ODLEGŁOŚĆ LOKALIZOWANIA MIEJSC POSTOJOWYCH OD PRZEJŚĆ DLA PIESZYCH

Poruszenie problemu dotyczącego odległości lokalizowania miejsc postojowych nastąpiło w związku z otrzymaniem przez zarządcę dróg gminnych w Pile od organu zarządzającego ruchem na drogach gminnych tj. Starosty Pilskiego wezwania do opracowania nowego projektu organizacji ruchu dla rejonu placu Staszica w Pile. Wezwanie nastąpiło z uwagi na otrzymane przez OZR pismo od Wojewody Wielkopolskiego jako organu nadzorującego ruch drogowy, w którym to zarzucone zostało, że zatwierdzona wcześniej przez OZR organizacja ruchu (w ciągu drogi gminnej ul. dr. F. Witaszka) narusza zasady bezpieczeństwa ruchu drogowego.

Pismo od organu zarządzającego ruchem

Zmiana organizacji ruchu:

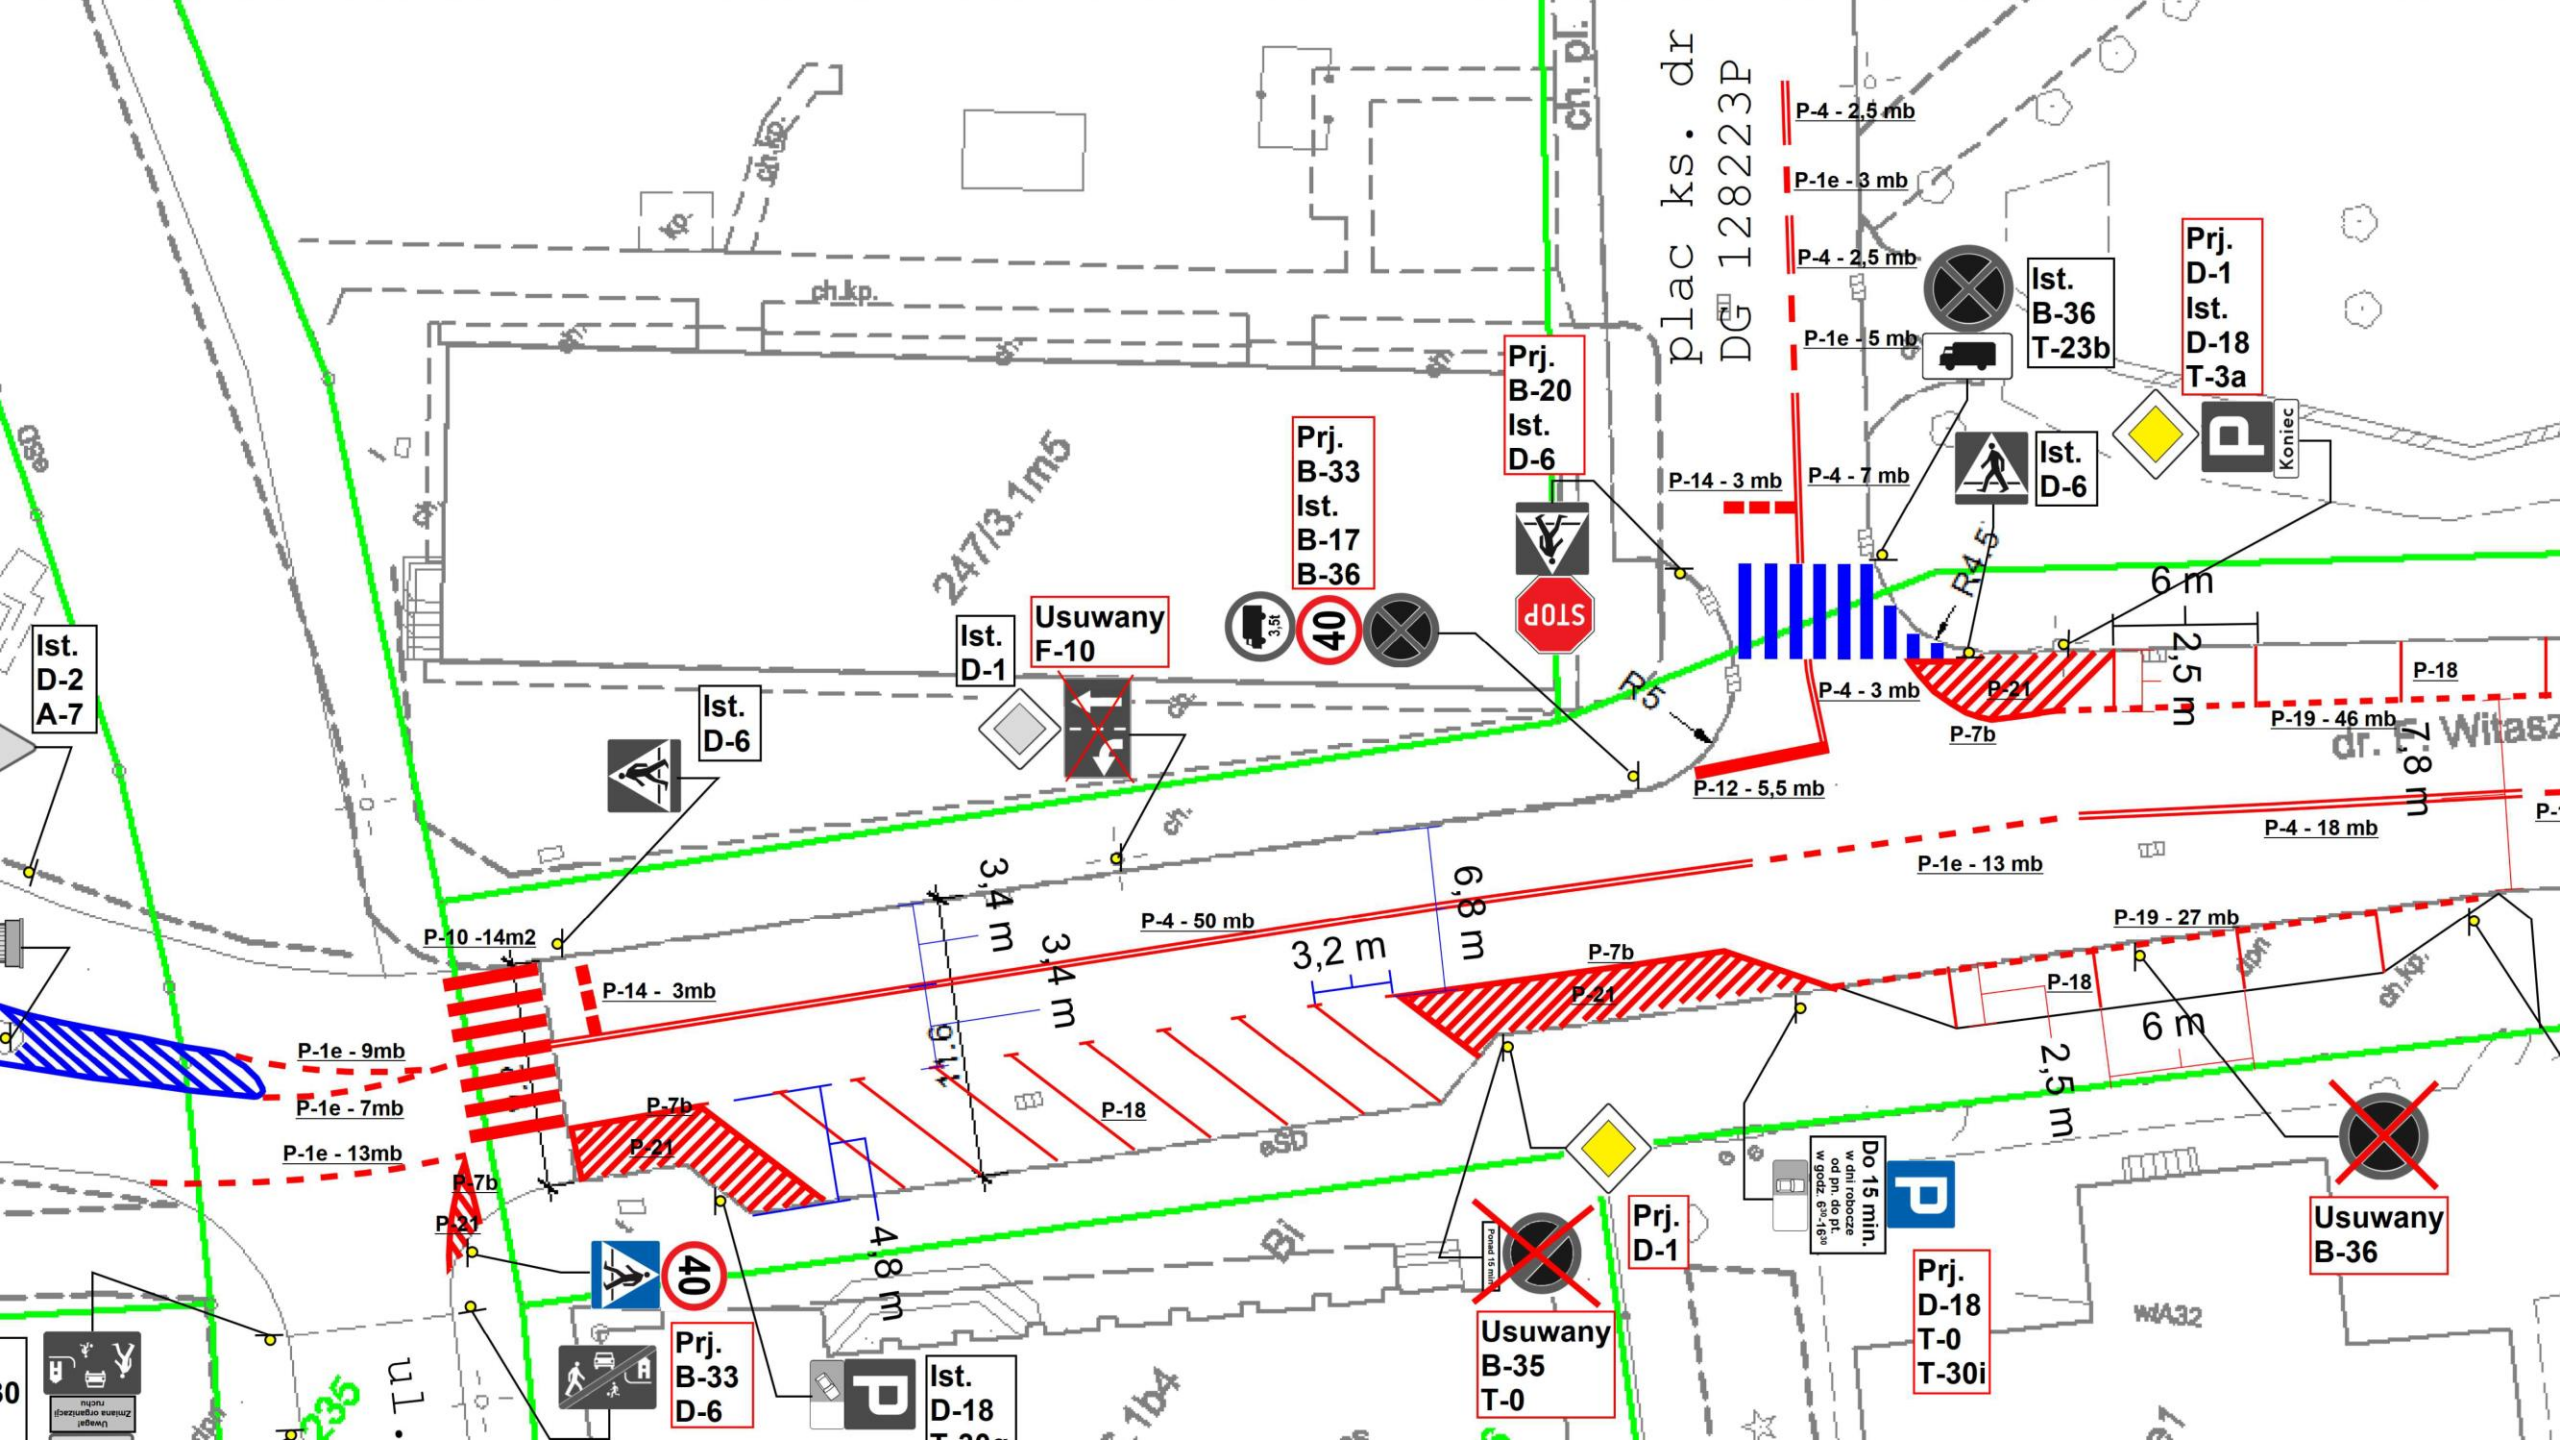
Organizacja ruchu przed wprowadzeniem zmian:

- miejsce postojowe ograniczające widoczność na przejściach dla pieszych,
- postój pojazdów w odległości mniejszej niż 10 m od przejścia dla pieszych.

- sprawdzenie trójkątów widoczności na przejściach dla pieszych dla istniejącej organizacji ruchu,
 - likwidacja miejsc postojowych zlokalizowanych w trójkącie widoczności,
 - wysunięcie przejść dla pieszych.
-
